Nos réf : EE-741-13

### **Avis de l'autorité environnementale sur le projet de construction de la tour Alto à Courbevoie (Hauts-de-Seine)**

Le présent avis porte sur le projet de construction de la tour Alto dans le secteur de La Défense à Courbevoie, dans le cadre de la demande de permis de construire n° 092 026 13 D0007 déposée par la société VA N°1 (ALTO). Le projet consiste en la construction d'un immeuble de grande hauteur (IGH) de 190,40 m NGF<sup>1</sup> sur un site actuellement occupé par l'immeuble des Saisons CB32, à l'entrée de La Défense en limite extérieure du boulevard Circulaire.

*Vue projetée du pied de la tour – Source : étude d'impact*

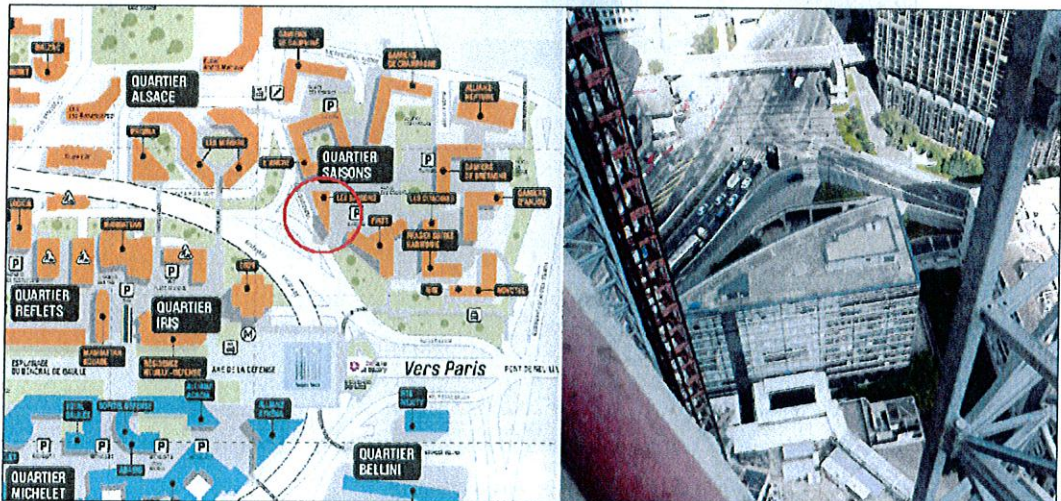
Au droit du site d'implantation de la tour Alto, il est ainsi prévu la réalisation d'une couverture au-dessus de l'échangeur routier entre le boulevard Circulaire et la rue Louis Blanc ainsi que l'abandon du parking au niveau de ce carrefour. Une nouvelle place piétonne, dite « place d'Alsace » en version d'étude, doit ainsi être créée en pente douce depuis le pied de la tour jusqu'au niveau du boulevard Circulaire à 37 m NGF. La faisabilité d'un commerce sur cette place a été étudiée ; un parc de stationnement deux-roues doit également être réalisé sous le nouveau parvis. Une liaison piétonne, constituée de vastes emmarchements doublés d'un ascenseur, doit être créée entre cette future place d'Alsace et la place des Saisons. Ces opérations ne sont données qu'à titre indicatif dans l'étude d'impact et relèvent principalement de l'EPADESA. La connaissance de ces projets d'aménagements est indispensable pour étudier l'intégration de la tour à son environnement urbain ; et l'effort qui a été fourni pour associer l'aménageur et ses travaux en cours à la présente étude d'impact est à souligner.

Localisation et vue depuis le chantier de la tour First (2009) – Fond de plan : Defacto - Photo : étude d'impact

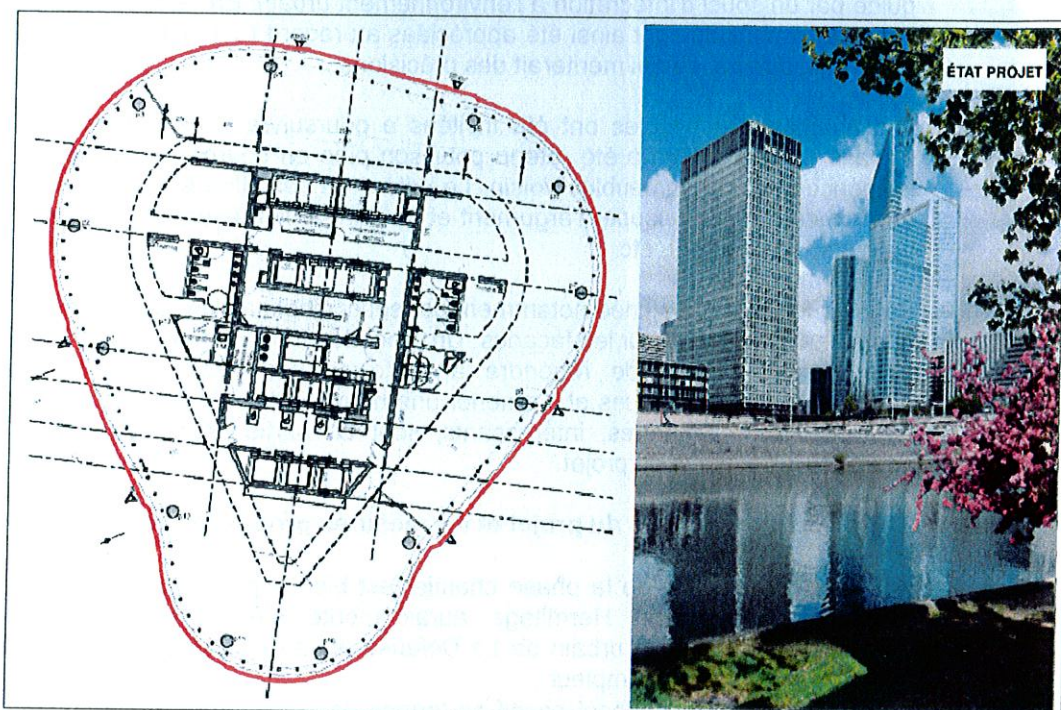
L'immeuble est isolé de son environnement immédiat. Il se greffe à son niveau R+3 sur l'extrémité ouest de la dalle des Saisons, à 41,50 m NGF. L'autre façade est isolée de l'environnement urbain par l'échangeur routier. Comme l'indique le dossier, à cet endroit les voies se juxtaposent sur une hauteur de 10 m en dessous du boulevard circulaire et totalisent une emprise d'environ 40 m de largeur. La troisième façade de ce bâtiment est accolée à un parking en superstructure. Les illustrations associées à ce propos dans le dossier en facilitent la compréhension.
